*Oggetto:* [ID\_VIP: 8670] **CANALE DI SARDEGNA E CITTA' METROPOLITANA DI CAGLIARI (comuni di Assemini, Cagliari e Sarroch) – Progetto per la realizzazione di una centrale eolica offshore, denominata "NORA ENERGIA 1", di potenza pari a 795 MW e costituita da 53 aerogeneratori di potenza ciascuno pari a 15 MW, e delle opere di connessione alla RTN, da realizzare nello specchio di mare del Canale di Sardegna e nel territorio della Città metropolitana di Cagliari. Procedura riferita al Decreto legislativo n. 152 del 2006 (art. 21, Definizione dei contenuti dello studio di impatto ambientale)**  
Proponente: Nora Ventu S.r.l.

1. Contributo istruttorio del MiC-SSPNRR ai sensi dei commi 2 e 3 dell'art. 21 del D.Lgs. n. 152 del 2006;
2. Richiesta ulteriori eventuali contributi alla SN-SUB e alla SABAP-CA con riguardo ai livelli di tutela e di vincolo delle aree interessate.

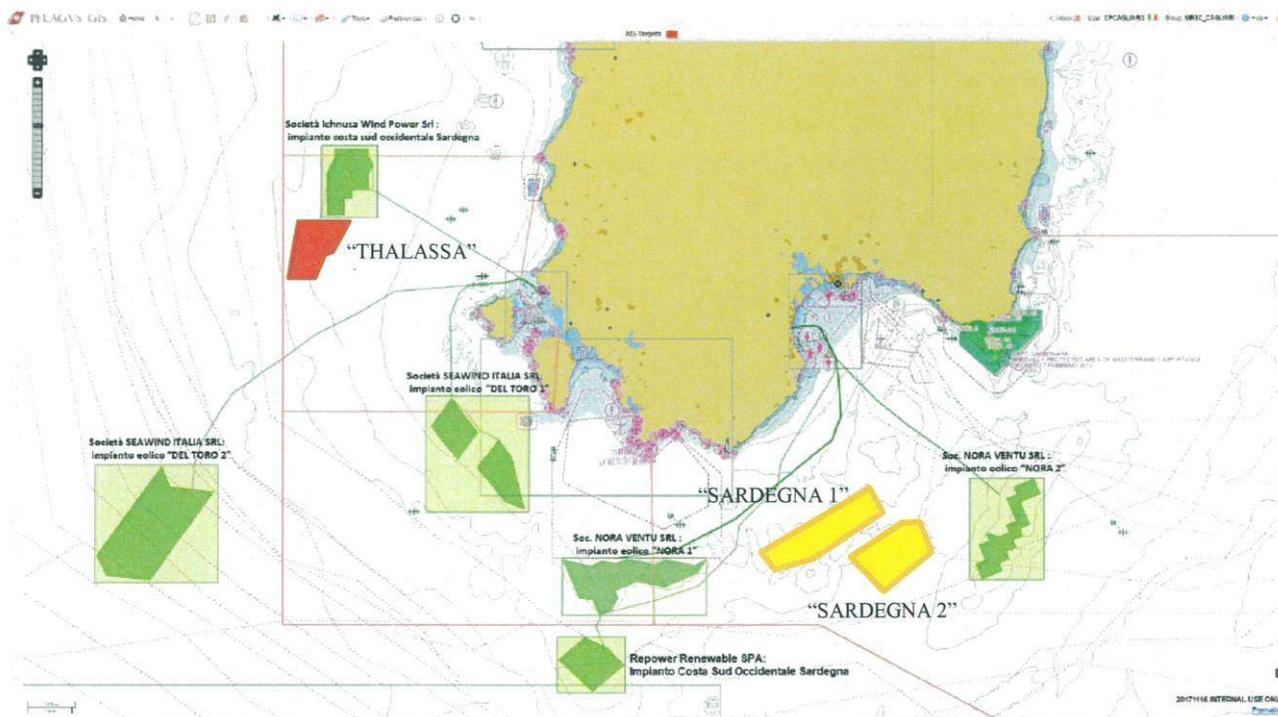
7. (cfr. Piano di lavoro, paragrafo 3.5.10, *Impatti cumulativi*, avendo fin da adesso presente che la documentazione in merito alla ubicazione ed alle caratteristiche generali degli impianti eolici offshore di seguito citati è reperibile sul Portale VA del Ministero della transizione ecologica) Il SIA deve verificare gli impatti cumulativi generati dal progetto di cui trattasi rispetto alle ulteriori iniziative presentate nello stesso specchio d'acqua per la produzione industriale di energia elettrica da impianti off-shore, di cui di seguito si allega un estratto tratto dalle osservazioni presentate dalla Capitaneria di Porto di Cagliari, con nota prot. n. 5755 del 10/02/2022, nell'ambito della fase di valutazione del Rapporto preliminare VAS del “Piano di gestione dello spazio marittimo italiano – Area marittima Tirreno e Mediterraneo occidentale”, la quale cartografia di seguito riportata deve essere comunque aggiornata con le ulteriori richieste di concessione demaniale della Thalassa Wind S.r.l. (impianto industriale offshore “THALASSA” – riquadro indicativo color ROSSO) e le due richieste di eguale concessione della Renexia S.p.A. (impianti industriali “Sardegna 1” e “Sardegna 2” – riquadri indicativi color GIALLO), non esclusi,

quindi, i progetti presentati dalla medesima Nora Ventu S.r.l. e denominati “Nora Energia 1” e “Nora Energia 2”:
